Dr. Georg Löser Vorsitzender ECOtrinova e.V.

30.10.2021

Betr. Erlass einer Rechtsverordnung zum Schutz des Grundwassers im Einzugsgebiet der Tiefbrunnen Schorren und Spitzenwäldele auf den Gebieten der Gemeinde Umkirch und der Stadt Freiburg, hier: zur Neufassung des Erlasses

wischenstand Energiekonzeption Dietenbach . 21.01.2021 Energiekonzeption Dietenbach . 28.06.2021

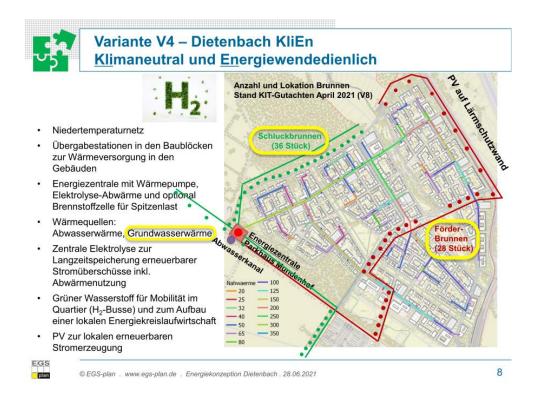
(8.1) Hierzu weisen wir hierzu warnend auf das aktuell favorisierte Energiekonzept der Stadt Freiburg für den Neubaustadtteil Dietenbach hin: danach sind im Neubaugebiet 28 starke Saugbrunnen für Großwärmepumpen (die kühlen das Grundwasser ab, vor allem im Winter) vorgesehen mit Entnahme in der Summe der Brunnen bis 2.000 Kubikmeter pro Stunde mit Grundwasserabsenkungen um bis zu 5 m (bei 1.000 Kubikmeter pro Stunde) und wohl sicher weit über 5 m bei 2.000 Kubikmeter pro Stunde). Das quer über das ganze Dietenbachgebiet plus bei der Str. zum Tiergehege ziemlich nah bei Zone II. Außerdem 36 Schluckbrunnen. Siehe unten die eingeblendete Karte der Stadt Freiburg.

Das alles wird Auswirkungen voraussichtlich negativer Art auf Grundwasser haben und sollte von der Verordnung untersagt sein. U.a. besteht das Risiko von Schadstoffeintrag aus den Wärme pumpen durch Leckagen und von Schadstoffeintrag bei den Brunnen.

Eingriff in Grundwasserhaushalt Dietenbach (z.T. Absenkung um bis zu 5 m zu Spitzenzeiten)
